**Vorhabenbezogener Bebauungsplan ALT424 "Löbertor" - Abwägungs- und
Satzungsbeschluss**

Vorhabenbezogener Bebauungsplan ALT424 "Löbertor"

Abwägung

Vorhaben- und Erschließungsplan zum vorhabenbezogenen Bebauungsplan ALT424 "Löbtor" - Teil 1 von 2

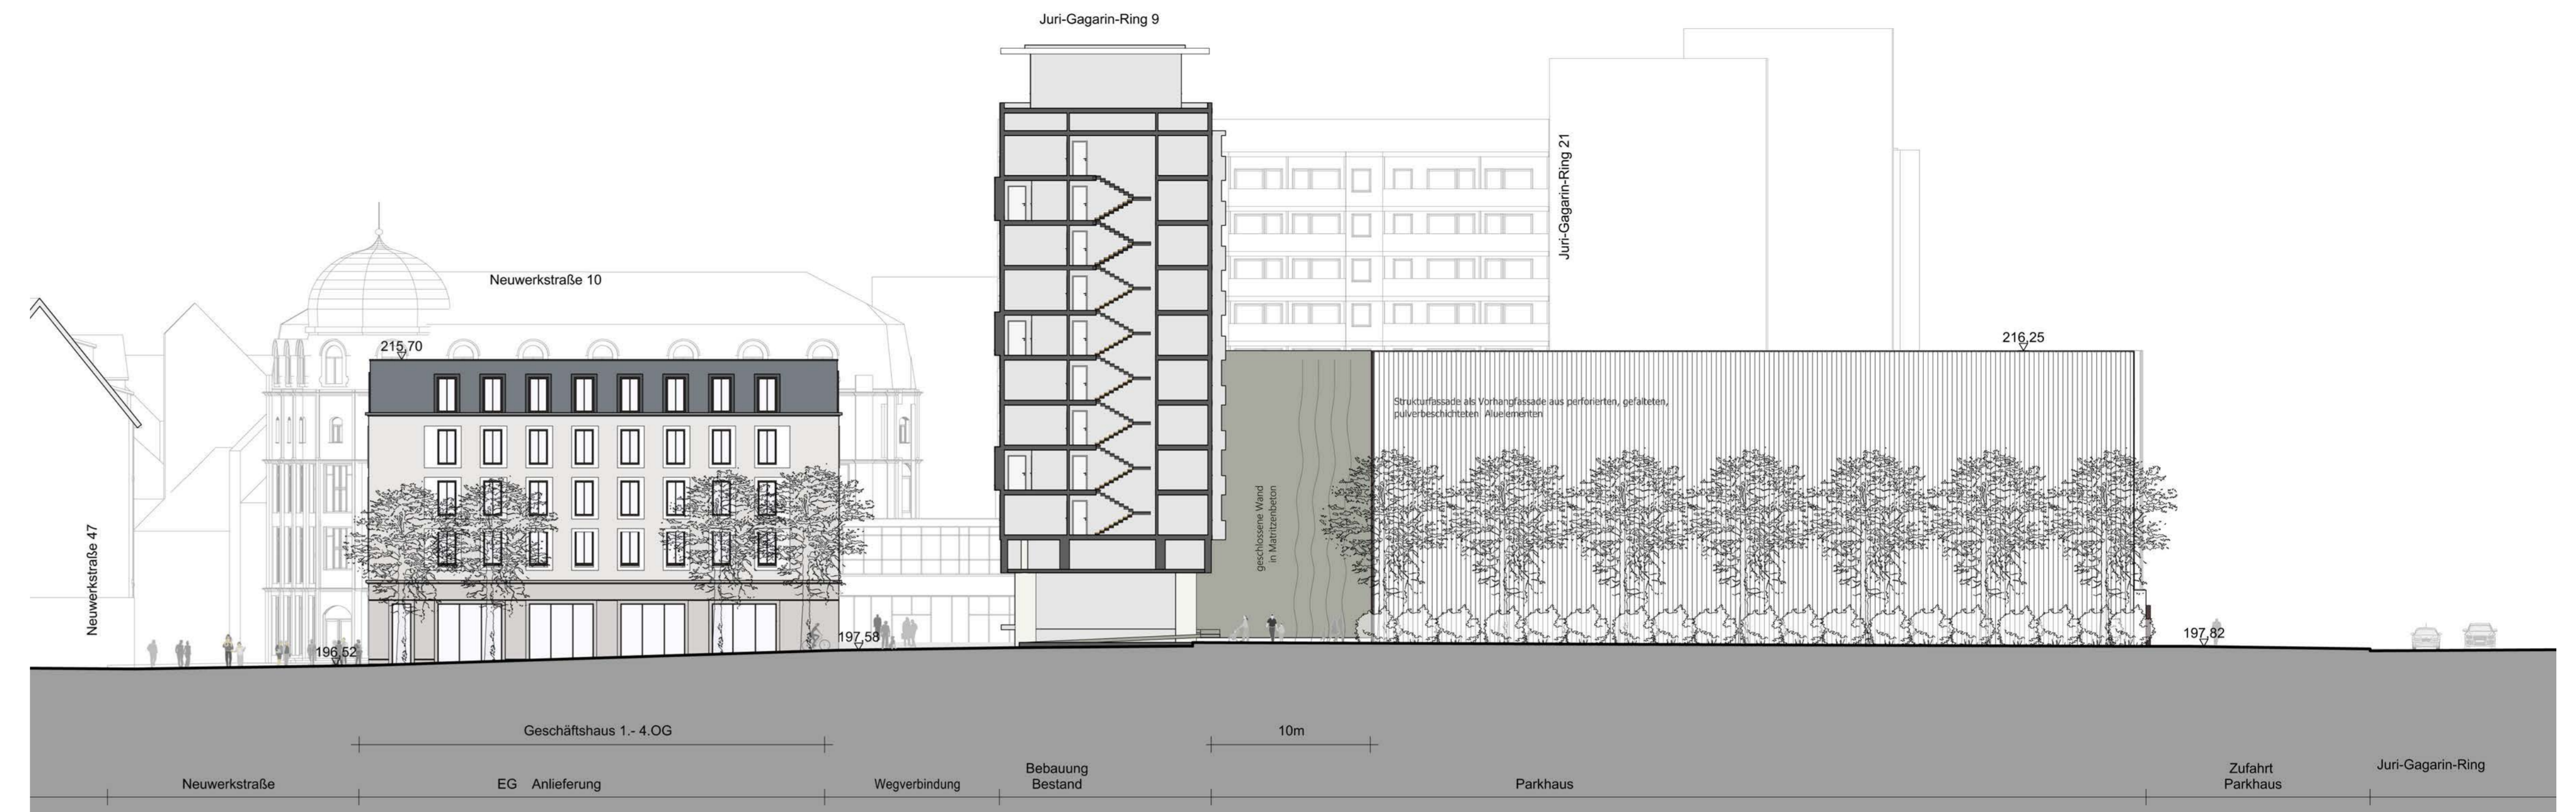
Dieser Bereich wird im Rahmen der Fortschreibung der Planung hinsichtlich der optischen Führung des Radverkehrs an das Radwegenetz präzisiert

Dieser Bereich wird mit der Fortschreibung der Planung bzgl. der noch zu klärenden verkehrssicheren Führung der Fuß- und Radverkehrsströme und der unterirdischen Leitungsführungen mit Beachtung des vorhandenen und des geplanten Grüns weiter präzisiert. Dazu sind neben stadtgestalterischen Anforderungen auch verkehrsrechtliche Fragestellungen angemessen zu berücksichtigen.

Nordostansicht des Gebäudes im Baufeld 2 (am Juri-Gagarin-Ring) und des Gebäudes im Baufeld 1 (an der Neuwerkstraße), Ansicht von der Löberstraße

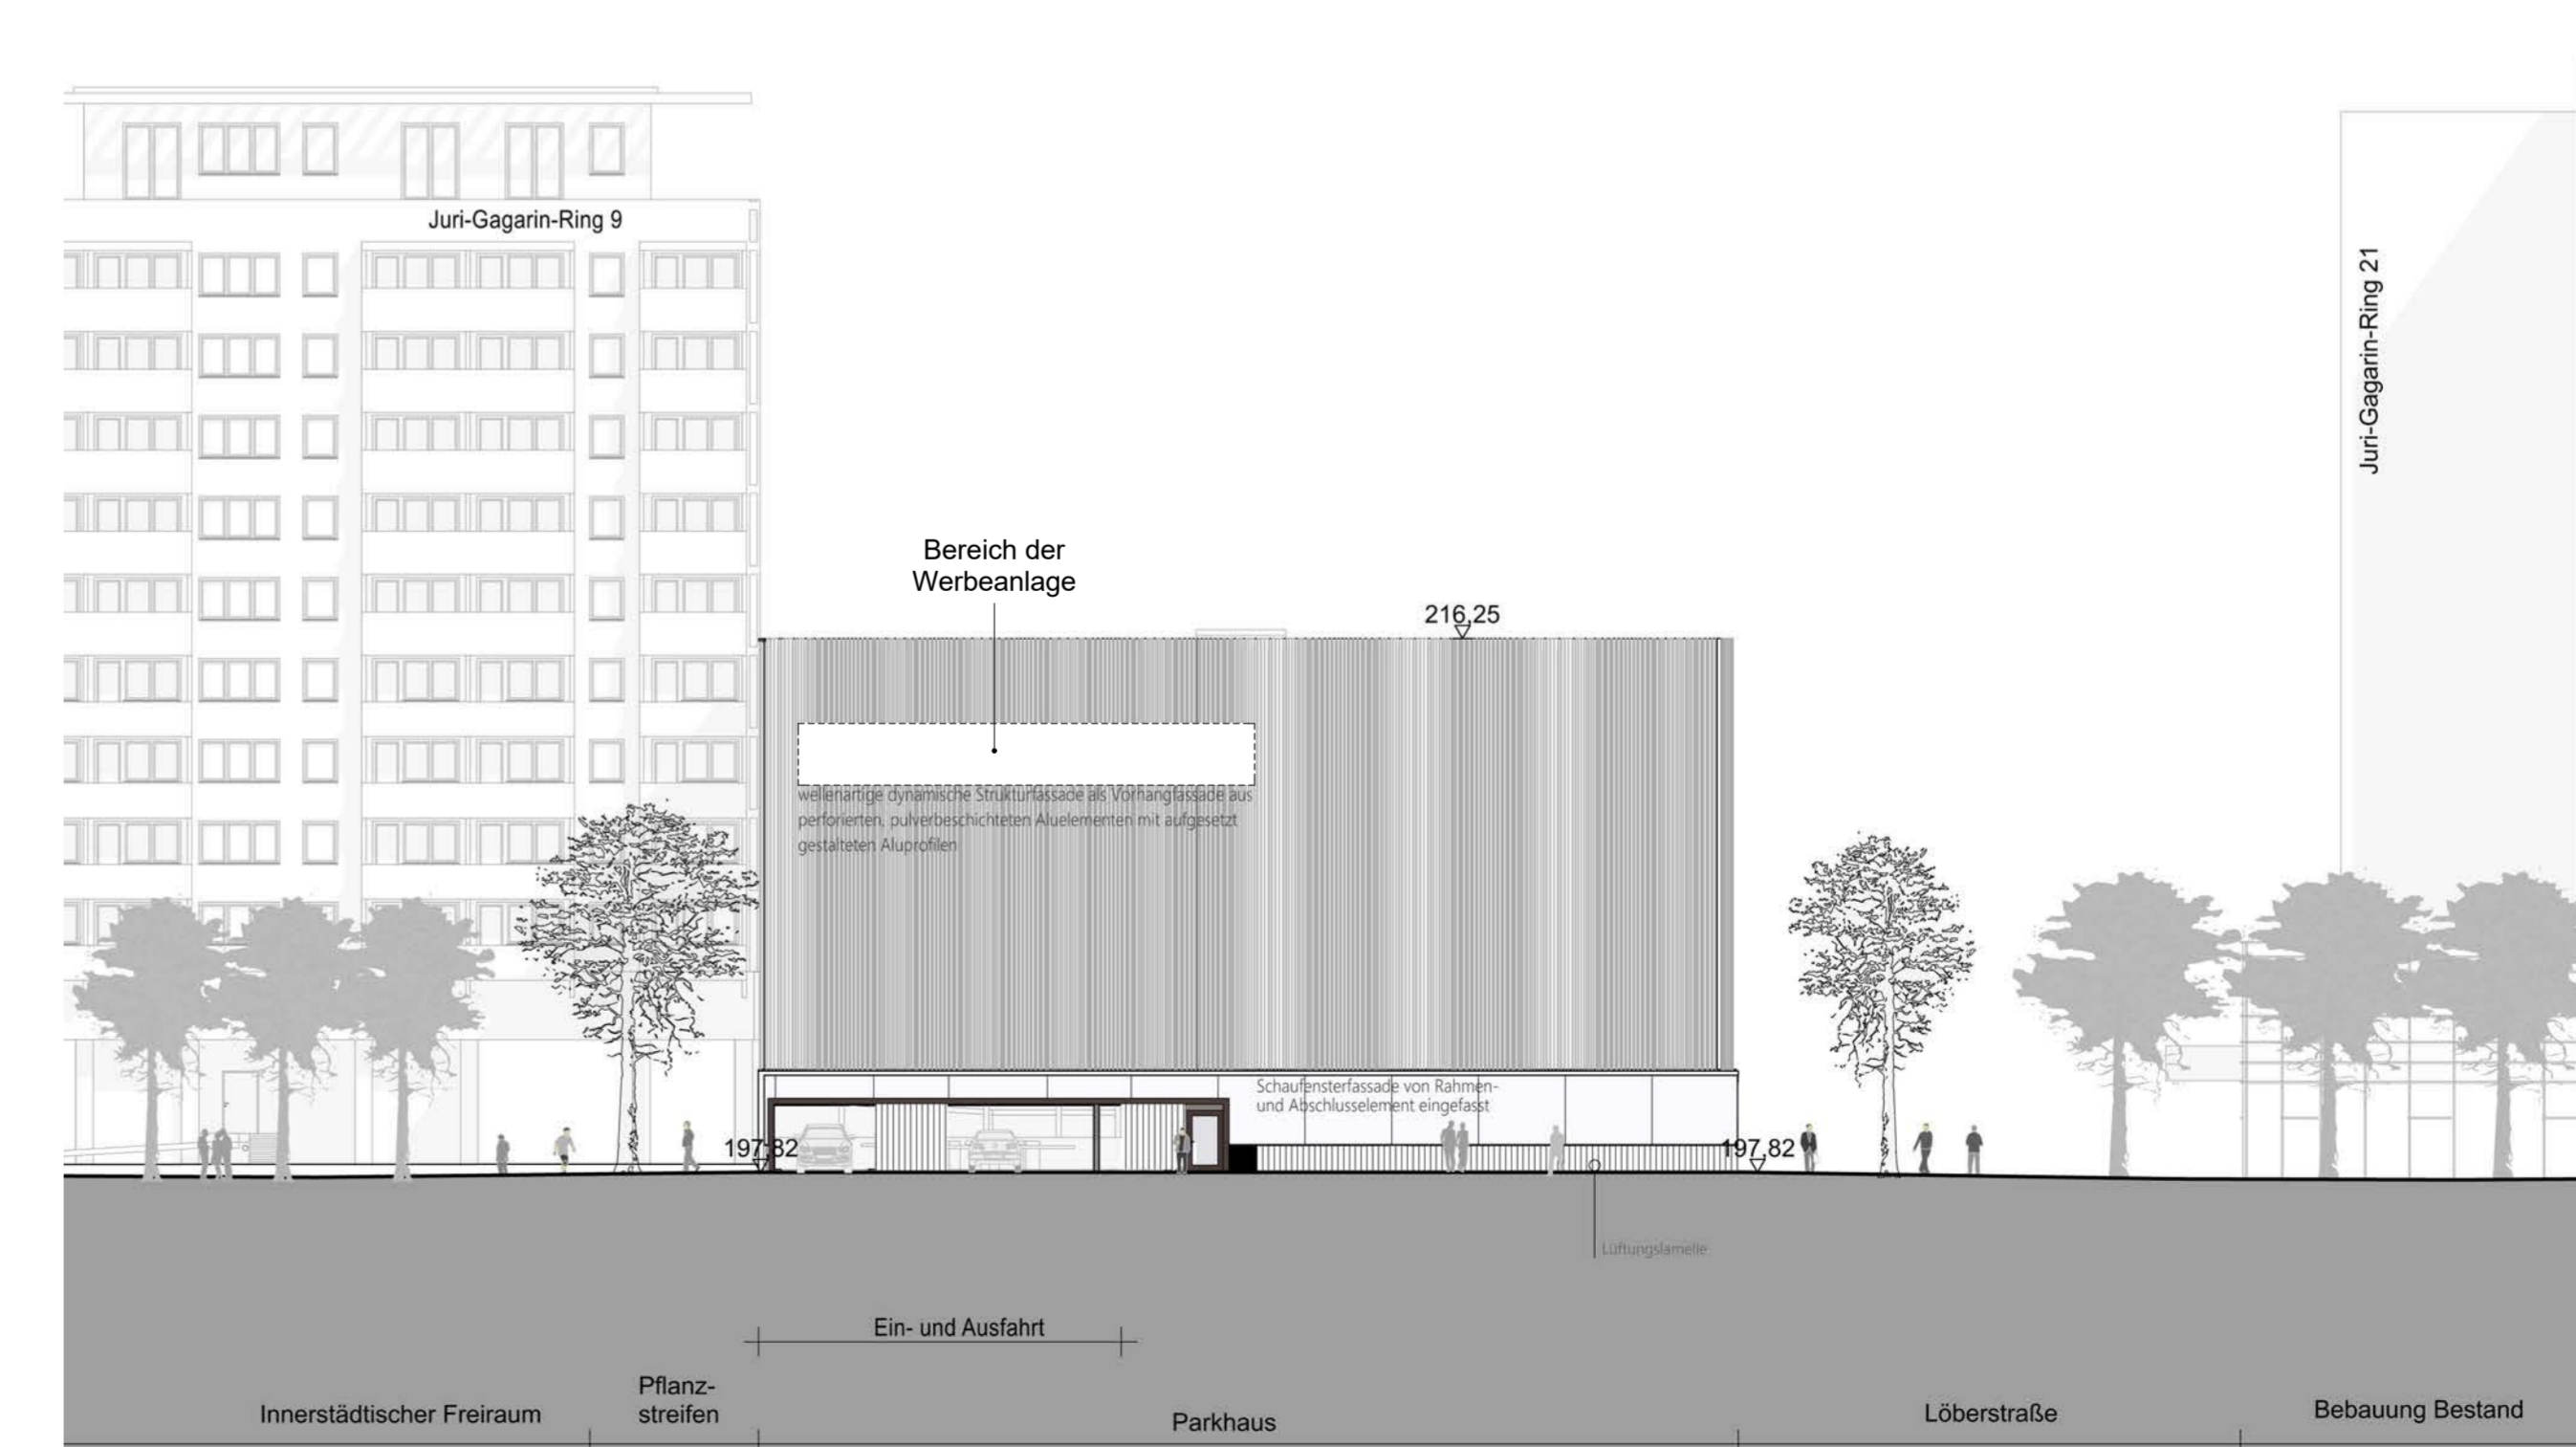
- l) *In Pkt. 11.1 sollte die Regelung durch einen Verweis auf die in Teil A 2, "Nordostansicht des Gebäudes im Baufeld 1 (an der Neuwerkstraße)" enthaltene Eintragung der Werbeanlage präzisiert werden. In Pkt. 11.2 sollte ergänzend auf die in Teil A 2, "Südostansicht des Gebäudes im Baufeld 2 (am Juri-Gagarin-Ring)" enthaltene Eintragung der Werbeanlage verwiesen werden.*

Gemäß dem Hinweis werden die Festsetzungen redaktionell ergänzt.
